Additif 47 – Règlement ONU n° 48

Révision 13 – Amendement 4

Complément 3 à la série 07 d'amendements – Date d'entrée en vigueur : 4 janvier 2023

Prescriptions uniformes relatives à l'homologation des véhicules en ce qui concerne l'installation des dispositifs d'éclairage et de signalisation lumineuse

Annexe 1, point 9.22, lire :

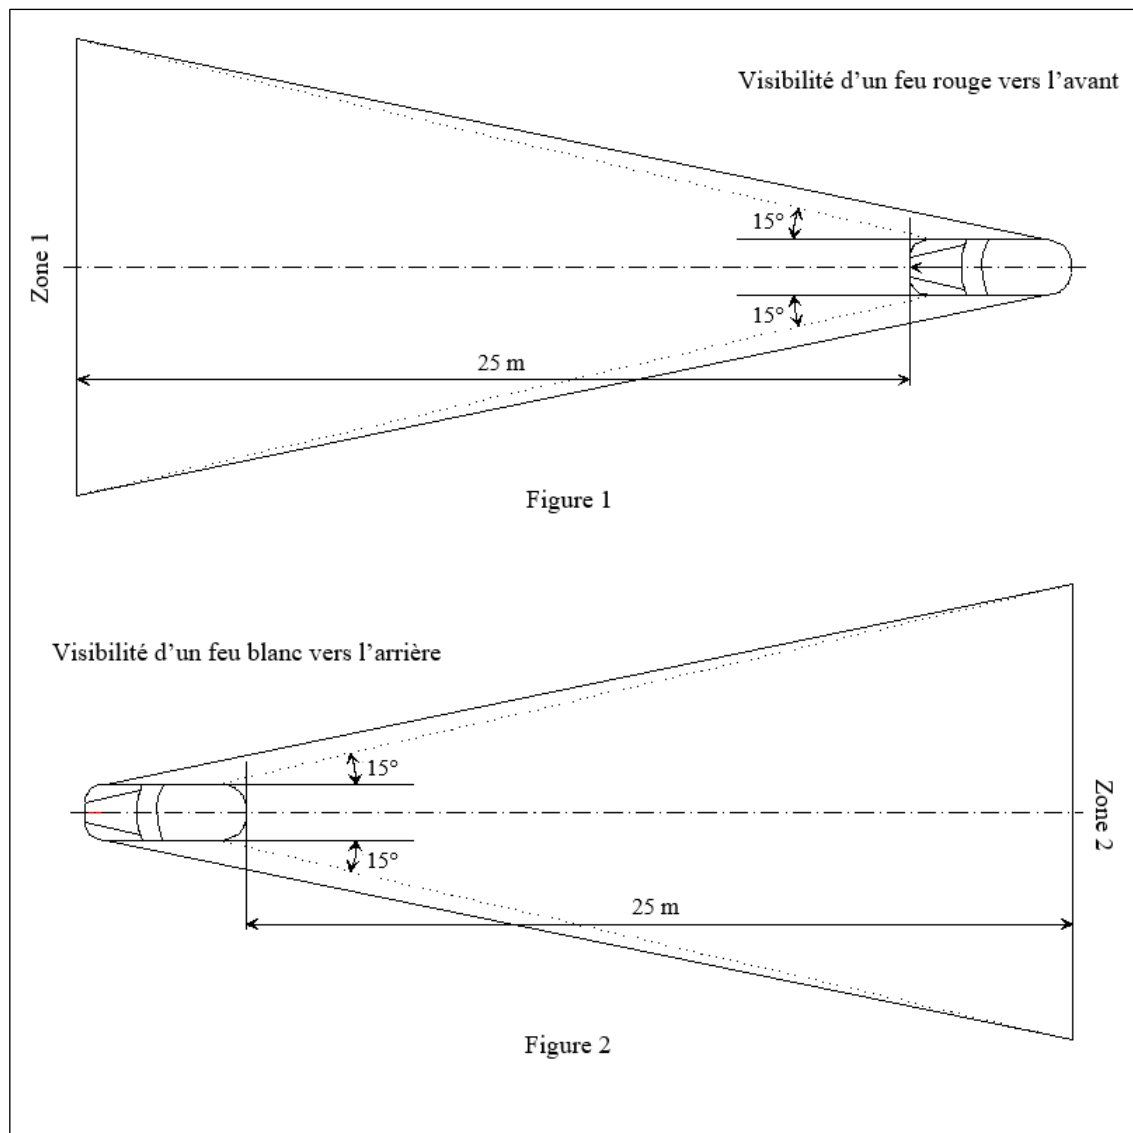
« 9.22	Système d'éclairage avant adaptatif (AFS)	oui/non ²
9.22.1	Faisceau de route adaptatif (ADB)	oui/non ²
9.22.1.1	ADB + Fonction de projection du système d'aide à la conduite	oui/non ² ».
